2023_CBS_10809 OMV_2023003911 K - aanvraag omgevingsvergunning voor het bouwen van 3 meergezinswoningen bestaande uit respectievelijk 4, 12 en 15 wooneenheden en de bijhorende bronbemaling - met openbaar onderzoek - Grote Wede en Waterkluiskaai, 9040 Sint-Amandsberg - Vergunning

Beslissing: Goedgekeurd in besloten vergadering van 16 november 2023

Volgend verslag werd uitgebracht door de gemeentelijk omgevingsambtenaar op 26 oktober 2023.

ROOILIJNENPLAN

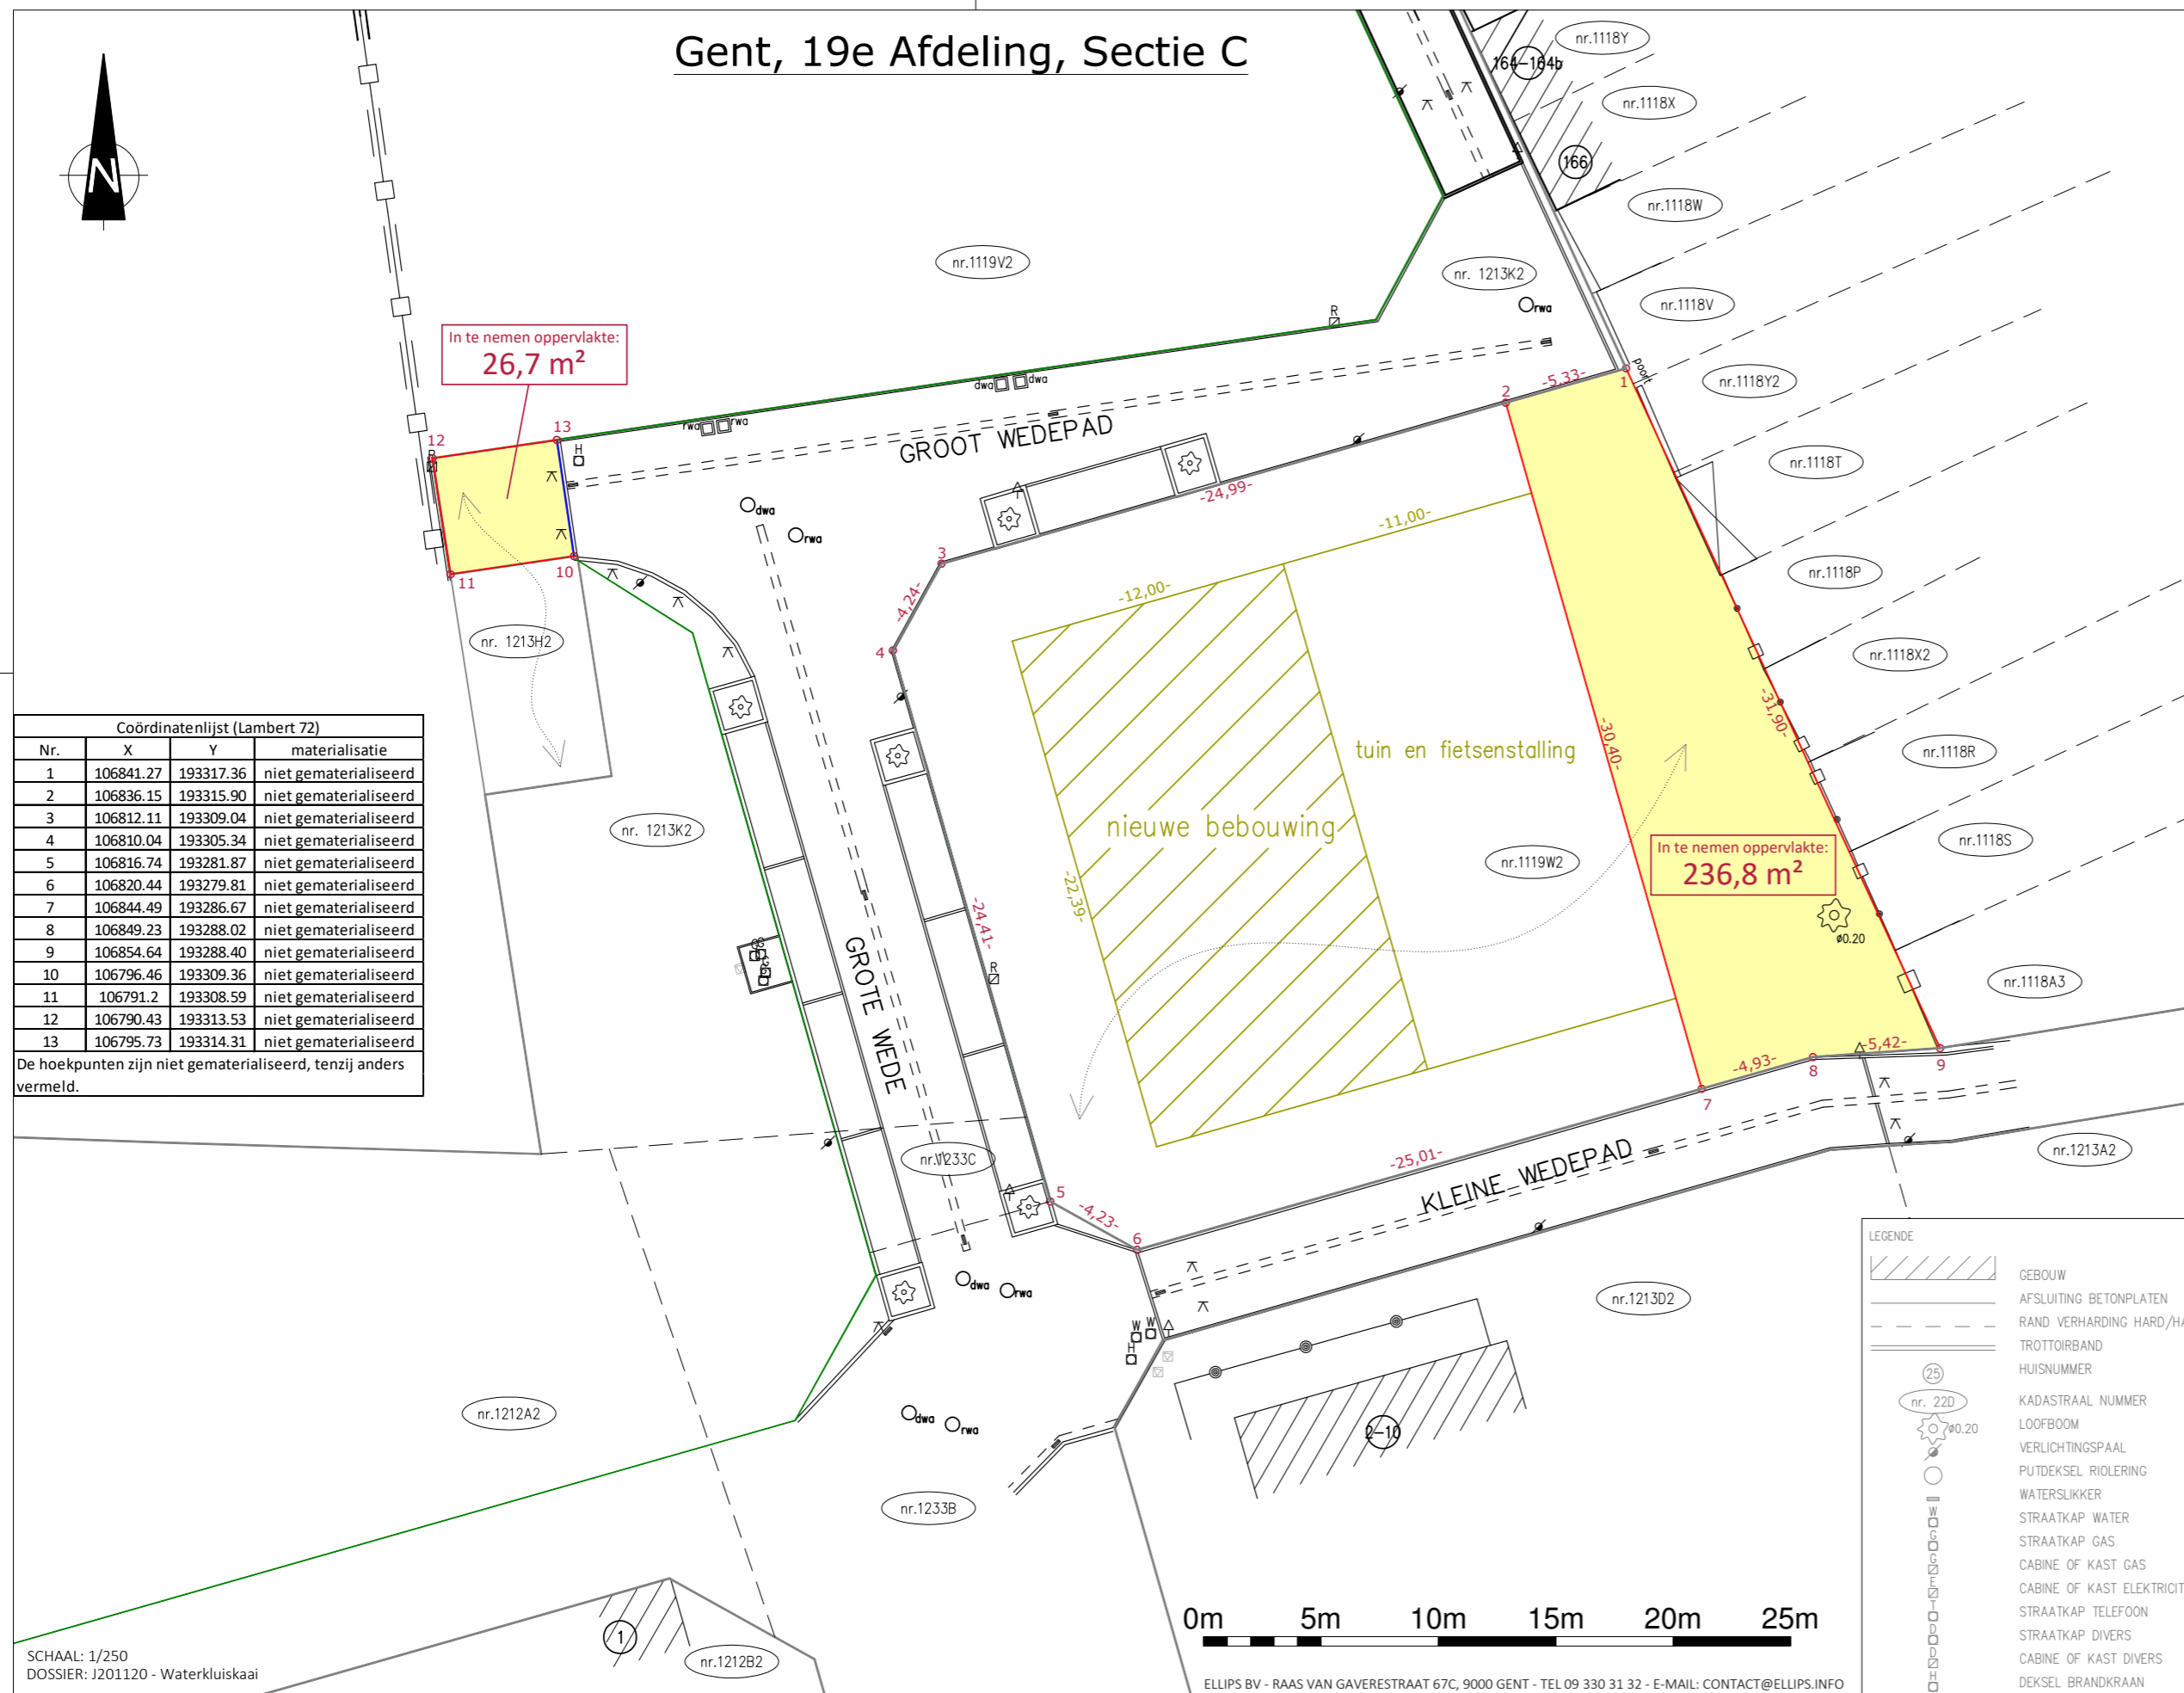
Het titelblad van het rooilijnplan vermeldt in paragraaf 2, regel 3 (rode tekst) : “perceelnummer 1119V2”.

Keurt het rooilijnplan, met inbegrip van de kosteloze grondafstand, zoals opgenomen in bijlage, goed.
